WYJAŚNIENIE TREŚCI SPECYFIKACJI ISTOTNYCH WARUNKÓW ZAMÓWIENIA

Na podstawie art. 38 ust. 2 ustawy Prawo zamówień publicznych (Dz.U. z 2015 r. poz. 2164 z późniejszymi zmianami) informuję, że wpłynęły od Wykonawców wnioski o wyjaśnienie treści specyfikacji istotnych warunków zamówienia w prowadzonym postępowaniu przetargowym o udzielenie zamówienia publicznego pn. „Rozbudowa i przebudowa budynku Miejskiej Biblioteki Publicznej w Sieradzu przy ul. Polnej 36a”.

Detal barierki zabezpieczającej zejście do piwnicy

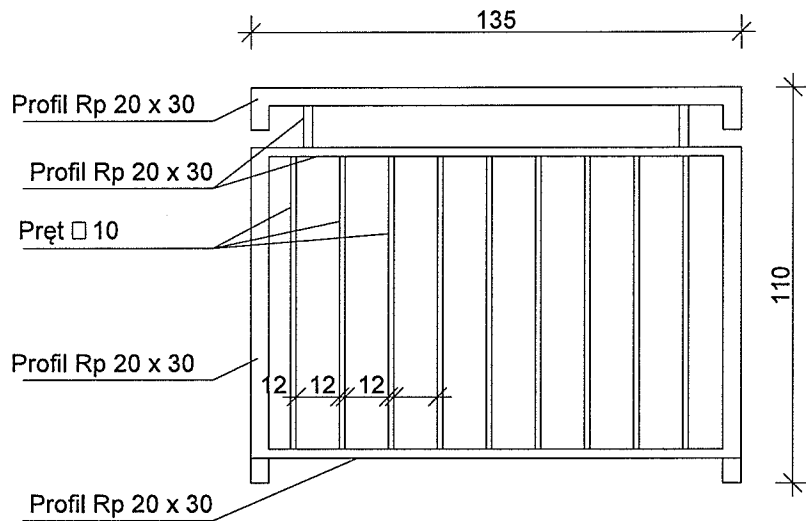
Uprzejmie prosimy o zamieszczenie detalu balustrady okiennej (portfenetrów) oraz balustrady zabezpieczającej zejście do piwnicy. W dokumentacji przetargowej zamieszczono jedynie detal balustrady klatki schodowej.

Jaką ilość balustrady, zabezpieczającej zejście do piwnicy, należy przyjąć? Z dokumentacji (rzut przyziemia) wynika, że powinno jej być 1,35 m natomiast wg przedmiaru 2,70 m. Jaką ilość balustrady należy przyjąć do wyceny?

W załączeniu zamieszczamy detal balustrady pod oknem balkonowym oraz detal barierki zabezpieczającej zejście do piwnicy.

Barierka zabezpieczająca przed zejściem do piwnicy posiada następujące wymiary: wysokość – 1,10 m, długość – 1,35 m. Ilość do wyceny – 1,35 m.

Uwaga
Wymiary barierki pobrać z natury

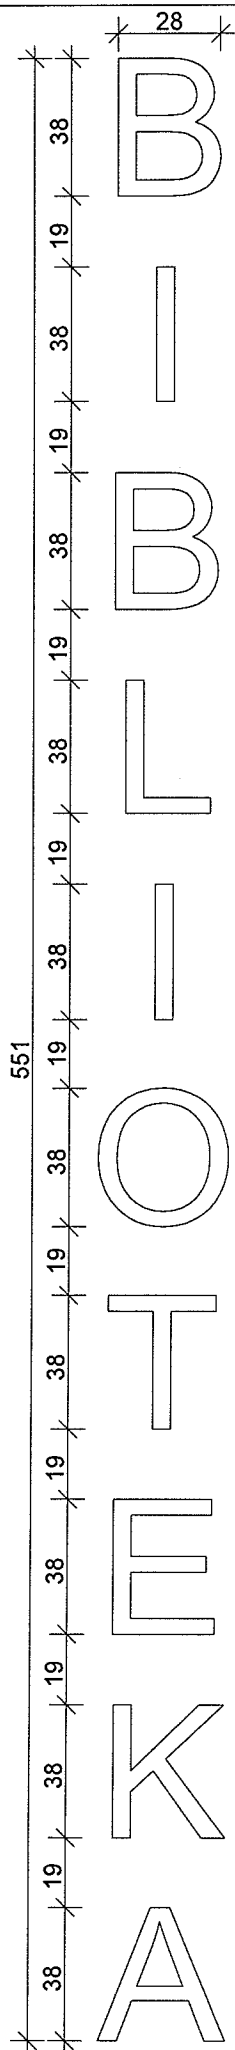
Napis BIBLIOTEKA – jeżeli w zakresie tego przetargu, proszę o określenie techniki wykonania, rodzaju i wysokości liter.

Napisy na elewacji wykonać zgodnie z załączonym rysunkiem. Napisy usytuować na elewacji w miejscach wskazanych w dokumentacji projektowej. W razie potrzeby – na fasadzie przy żaluzjach zastosować nierdzewne dystanse.

Napis - Styrodur gr. 4cm oraz lico z błyszczącej Plexi gr. 3mm kolor biały.
